Oggetto: Osservazione Variante parziale al PRG "SMART 2018" adottato con DCC n.80 del 27/09/2018.

Tav.P.4.2- Cesano

Elaborato P.3.1: Scheda dettaglio Area F7.2 Le Piramidi

Zona F7.2 - Centro turistico sportivo "Le Piramidi".

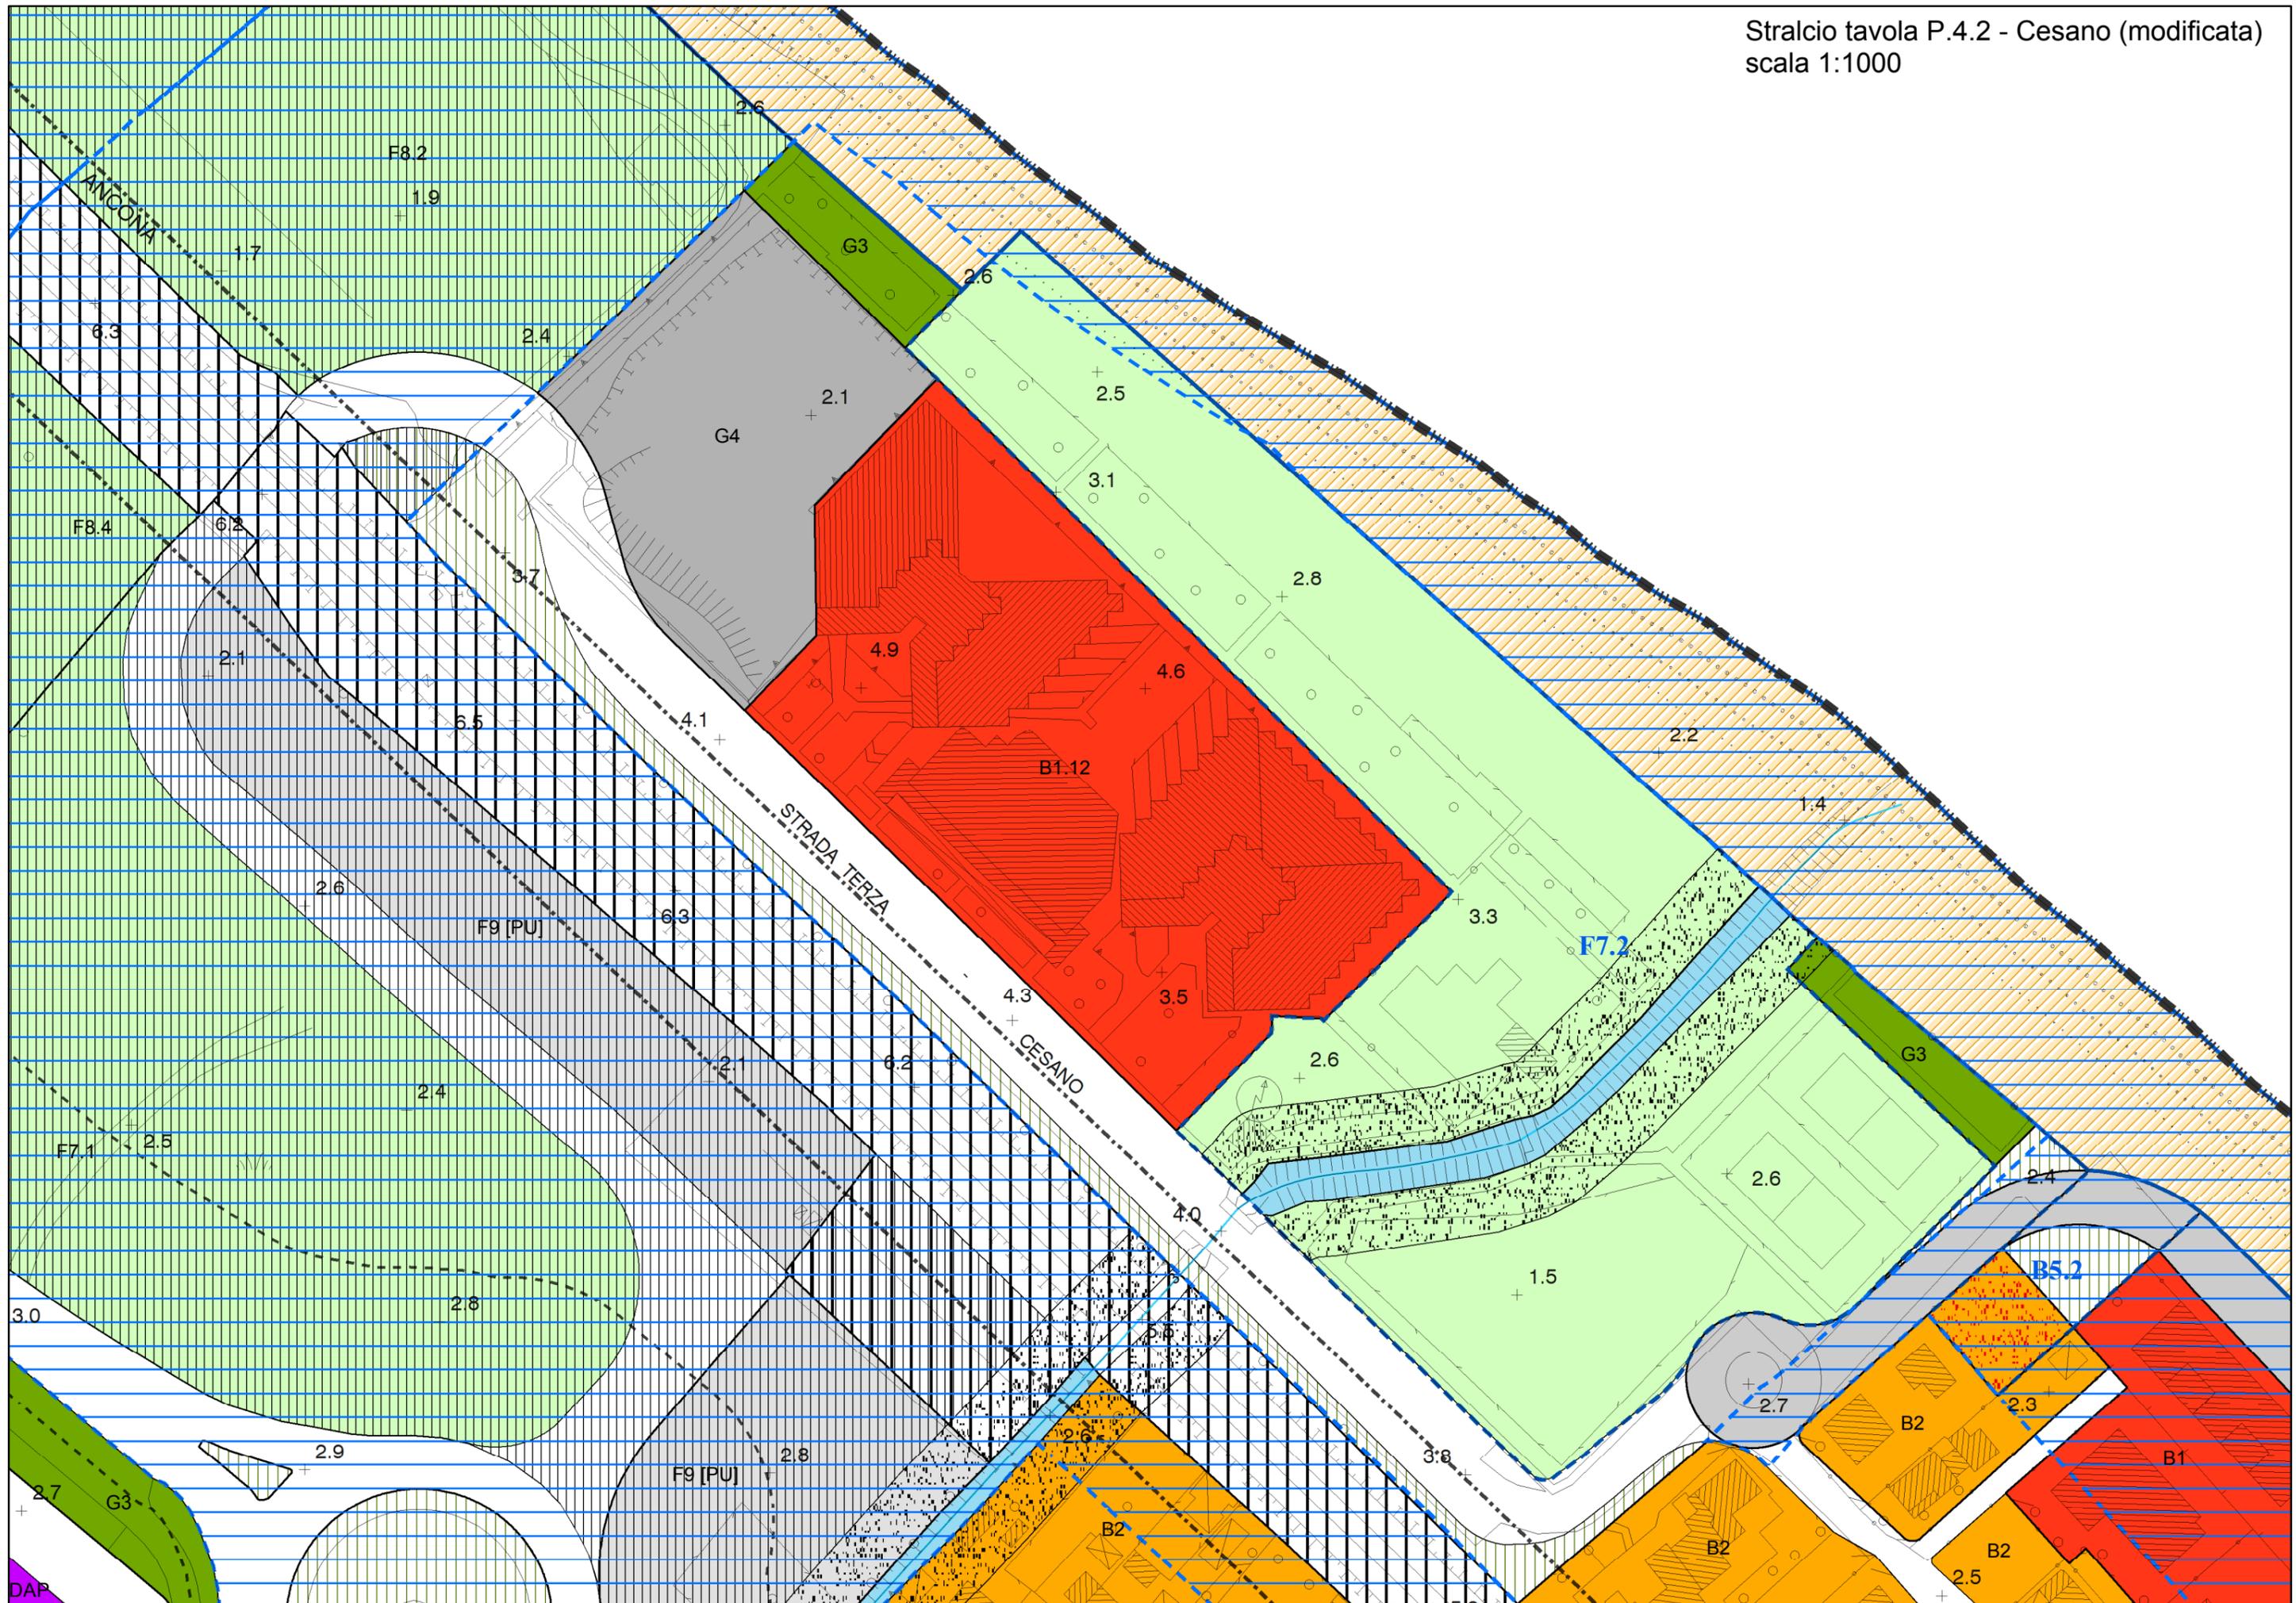
gli interventi ammessi sono dettagliati nella scheda-progetto di cui all'elaborato P3.1. **L'AUS deve essere obbligatoriamente ceduta nell'area individuata nella scheda. È ammessa la destinazione d'uso a servizi di spiaggia della restante parte dell'arenile in proprietà.** ~~Sono esclusi dal computo della SUL le attrezzature di servizio quali spogliatoi, servizi igienici, guardiole per custodi, centrali tecnologiche. Compete al soggetto attuatore l'allestimento dei parcheggi e la cura del verde.~~

COMUNE DI SENIGALLIA
Area F7.2 (ex CT3-Le Piramidi)
Parametri urbanistici ed edilizi

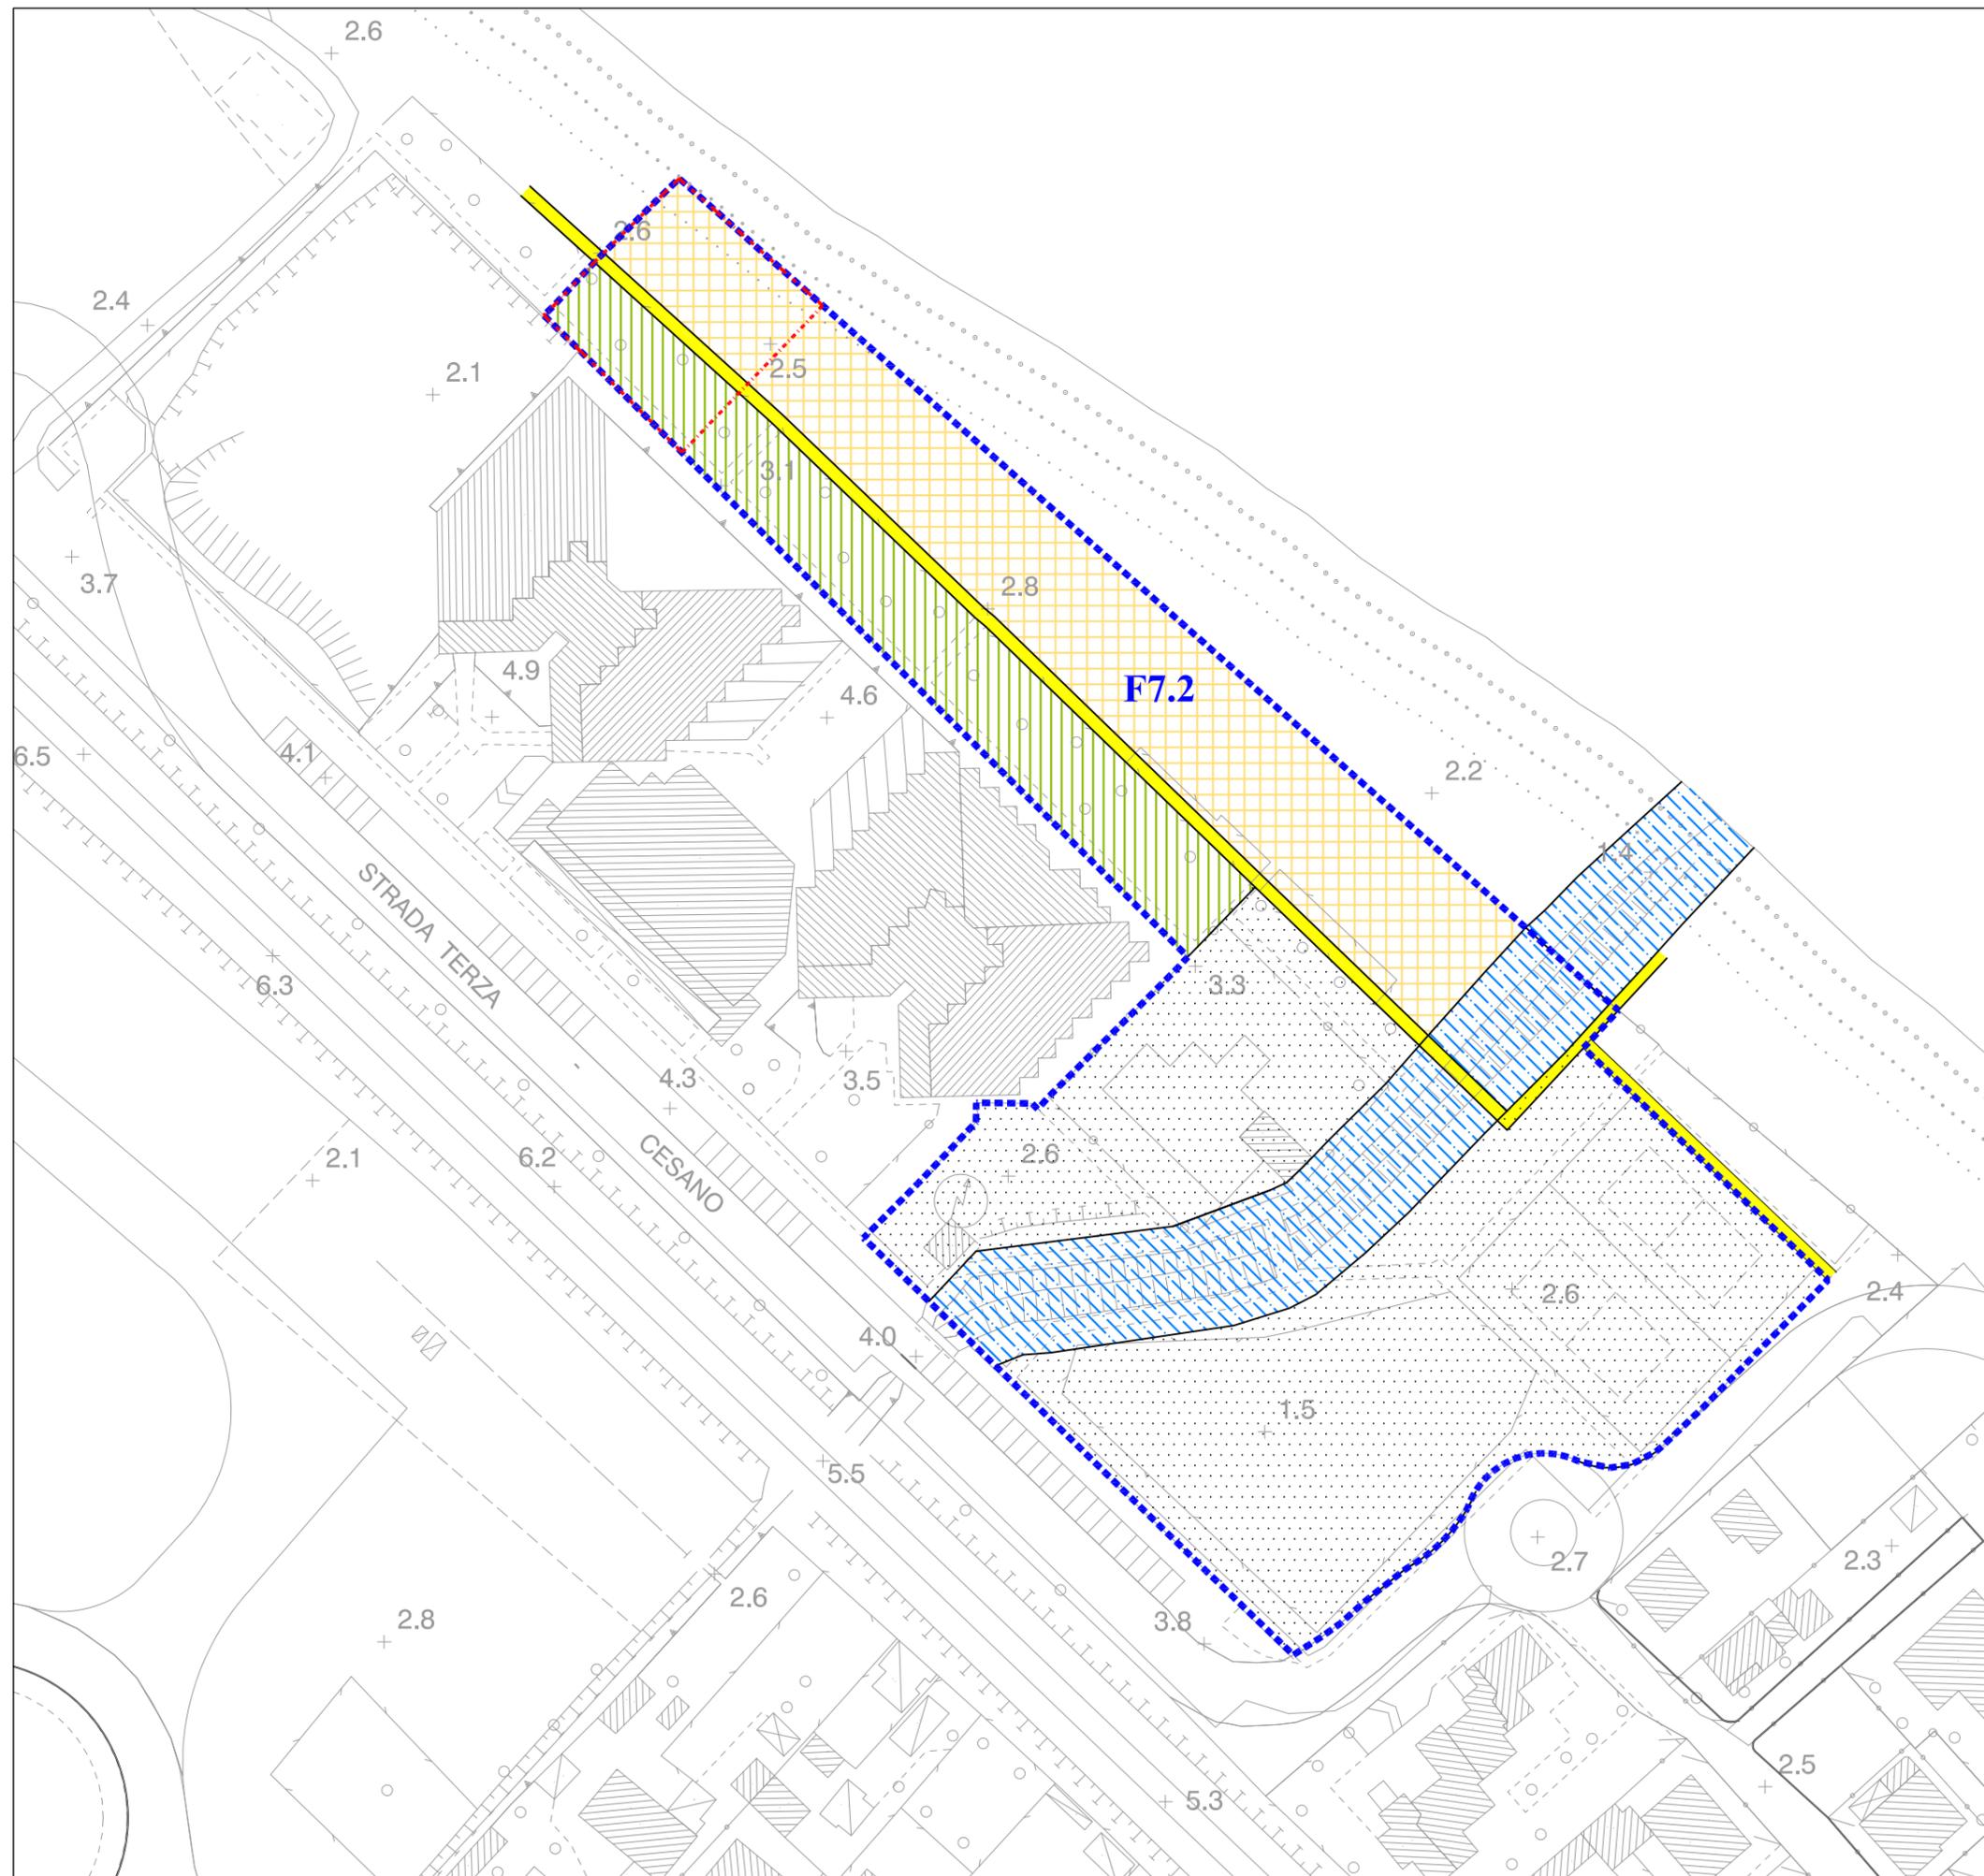
Si propone di modificare l'azzoneamento dell'area evidenziata in planimetria per una corretta indicazione grafica delle aree in CT3, quelle in F7 e quelle già cedute al Comune per strade, parcheggi, verde urbano e spiaggia libera.
